東芝エネルギーシステムズ株式会社 研究炉管理センター
東芝教育訓練用原子炉施設に係る
廃止措置計画変更認可申請書

株式会社東芝 研究炉管理センター
東芝教育訓練用原子炉施設に係る廃止措置計画の変更
変更の内容及び理由

別添 東芝教育訓練用原子炉施設 廃止措置計画 新旧対照表

表4-2 廃止措置第3段階解体工事の予定工程表

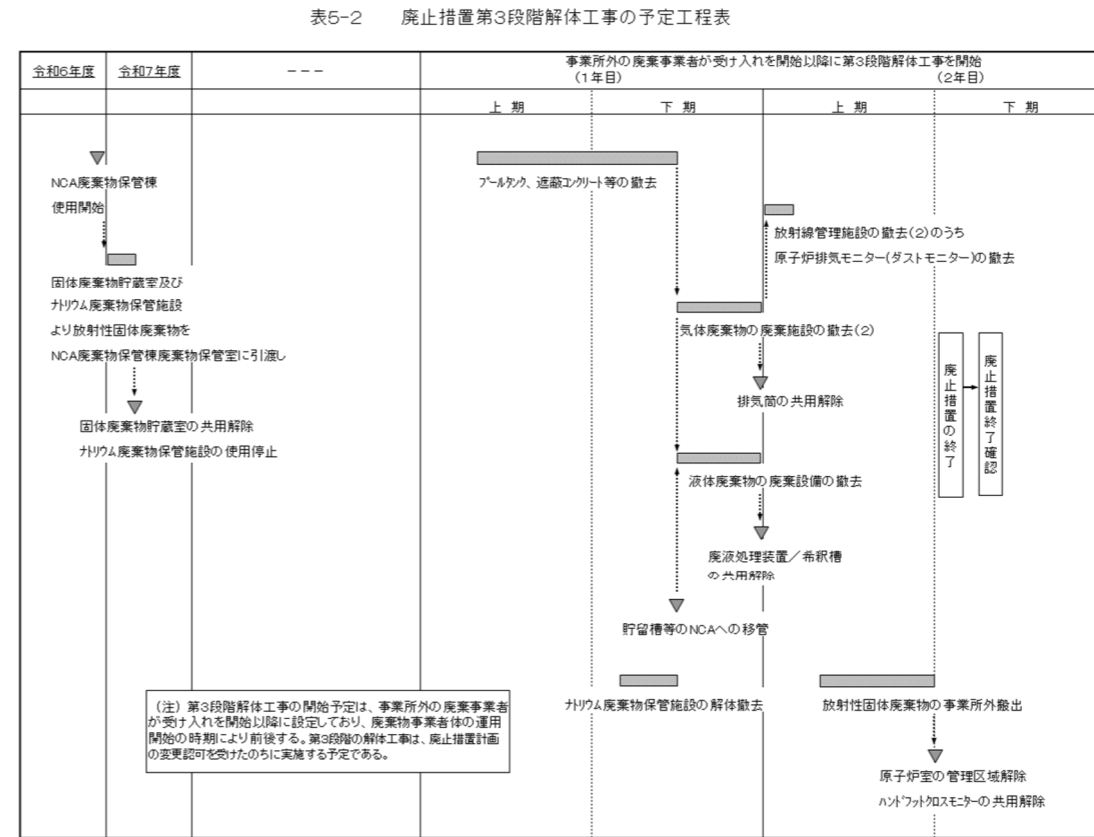
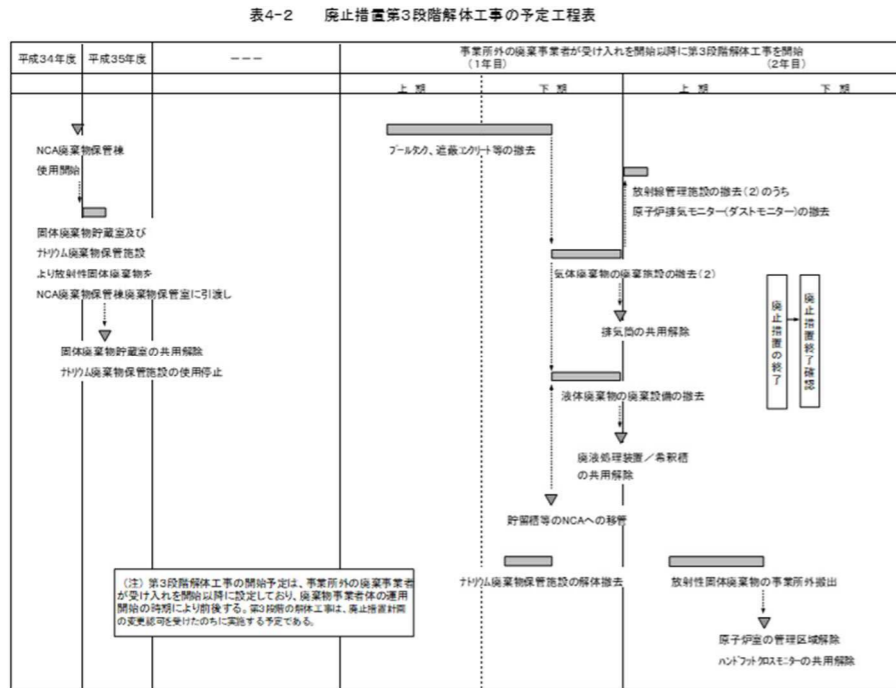
・表番号の変更
・NCA 廃止措置計画の申請に伴う予定工程の変更
